## 改善箇所説明図

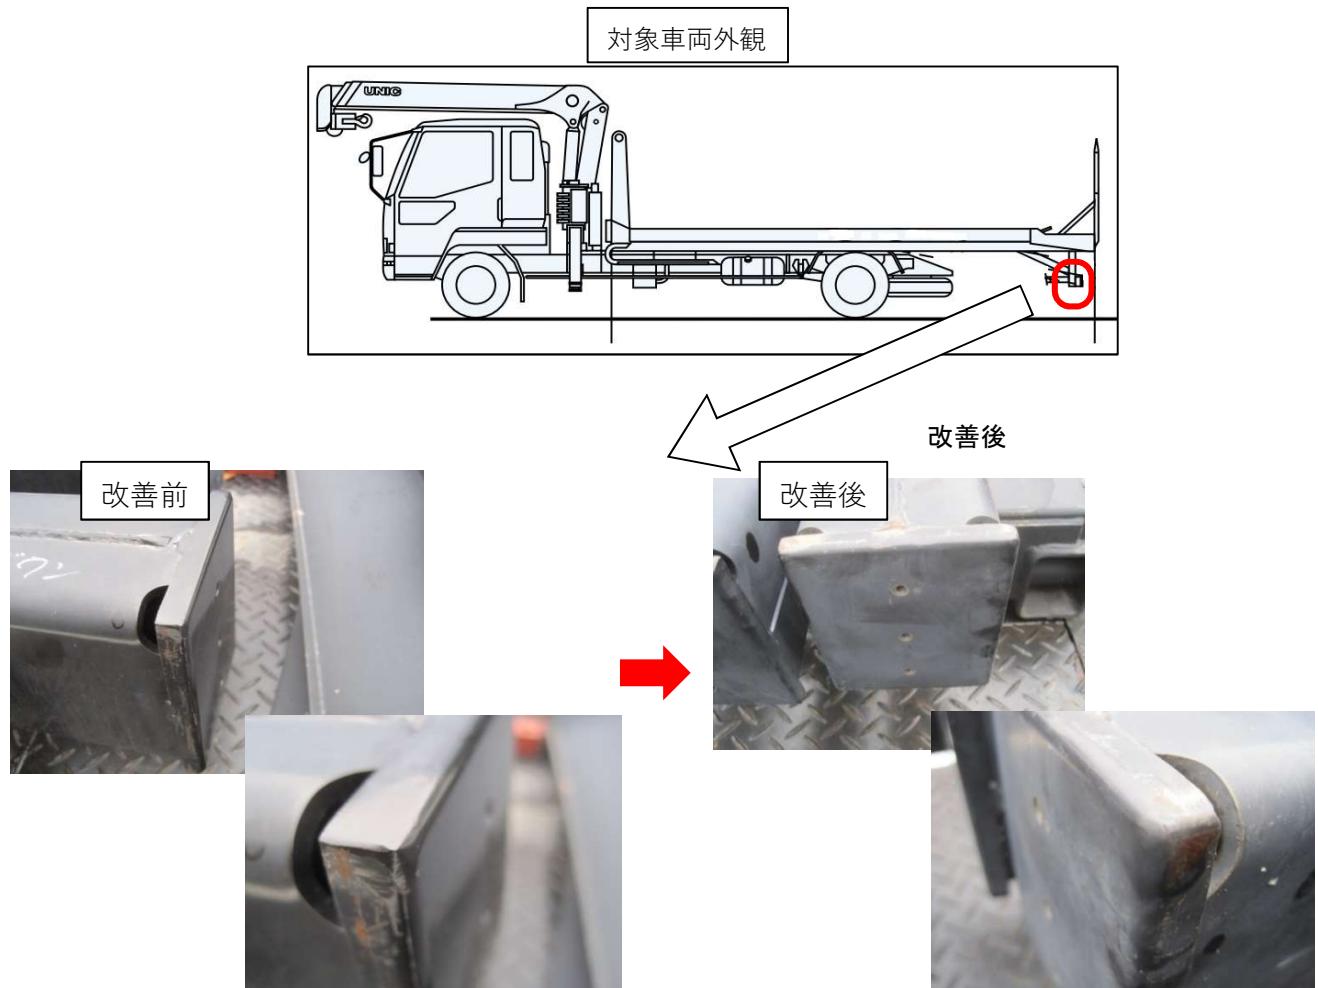
突入防止装置の両端に付帯しているキャップにおいて、製造指示及び管理が不適切なため、当該キャップ部分が曲率半径2.5mmに満たないものがある。そのため、突入防止装置の基準(UNR58)に適合していない。  
2021年5月にリヤバンパの審査にて認可を受け、量産を開始した以降の当該キャップを組込んだ全車両を対象に技術基準不適合のおそれがある。

全車両、当該キャップについて判定用検査治具を用いて確認し、必要に応じて曲率半径3.0mm以上となるよう補修する。
